RESOLUCIÓN DINEORA IA- 018-2003

Que, la empresa **INMOBILIARIA BLUMARINE, S.A.** de generales anotadas en autos, ha concebido el desarrollo de un proyecto denominado "**RAIN FOREST VILLAS**", en un área ubicada en el corregimiento de Ancón, distrito de Panamá, provincia de Panamá.

ADENDA N°1
ESTUDIO DE IMPACTO AMBIENTAL CATEGORIA II PROYECTO
RESIDENCIAL RAINFOREST VILLAS
RESPUESTA A LOS PUNTOS SOLICITADOS EN LA NOTA
DINEORA-DEIA-933-02

Diseño de la Planta de Tratamientos para el Proyecto Rainforest Villas

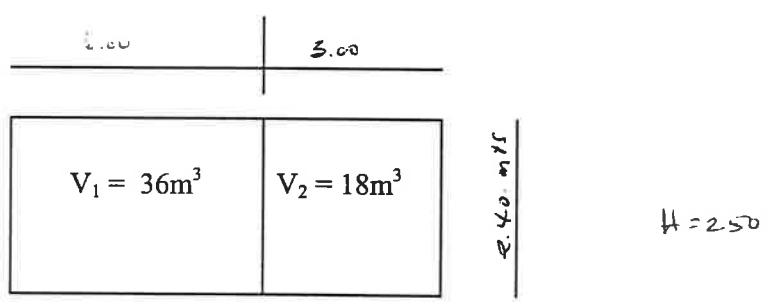
3. El estudio debe dar respuesta a lo estipulado en el literal c.7 del Artículo 24 del Decreto Ejecutivo N°59 del 16 de marzo del 2000.
4. En la disposición final de las aguas residuales, aclarar a que cuerpos receptores serán vertidas los efluentes de las cinco plantas, su ubicación exacta y el volumen de aguas residuales de cada planta, y si cumple con la Norma COPANIT 35-2000

- Nombres de los cuerpos receptores de los efluentes de las cinco plantas.
 - El volumen de aguas residuales a tratar de cada planta.
- En el apartado Sistema de Tratamiento de Aguas Servidas, Página No. 40 El estudio debe presentar la metodología a utilizar para el manejo adecuado de lodos.

- El estudio debe presentar de forma esquemática y sencilla todo el proceso de tratamiento de aguas residuales. X
- En los cuadros numero 3 Plan de Seguimiento Vigilancia y Control en la parte de Mecanismos de seguimiento, el cuadro debe presentar el tiempo de ejecución de las actividades. ✓

En el Anexo N° 1 adjunto de Diseño de la Planta de a Tratamiento se presentan los cálculos realizados por el Ingeniero Civil Mario A. Rodríguez (Licencia N°77-6-68 Junta Técnica de Ingeniería y Arquitectura), en donde detalla que se utilizará una Planta de Tratamiento con Filtros Percoladores o Filtro de Grava Subterránea con aditamento de un Clorinador para el control de microorganismos patógenos. La ubicación que se tiene es proyectada o temporal del anteproyecto de diseño. En el plano final ya se detallará la ubicación exacta y final de cada planta de tratamiento y el sitio exacto del cuerpo receptor de los efluentes, esto se lo haremos llegar una vez contemos con el diseño final del mismo.

El tratamiento secundario a través de filtros de grava subterránea surge como una alternativa de respuesta ante el problema que se presentó con el uso de campos de infiltración como tratamiento secundario, ya que en Panamá la mayoría de los terrenos no cumplen con lo requerido en las pruebas de infiltración.

$$CH = 30,600/41.67 = 734 \text{ gls/día/m}^2 = 2780 \text{ lts/día/m}^2$$
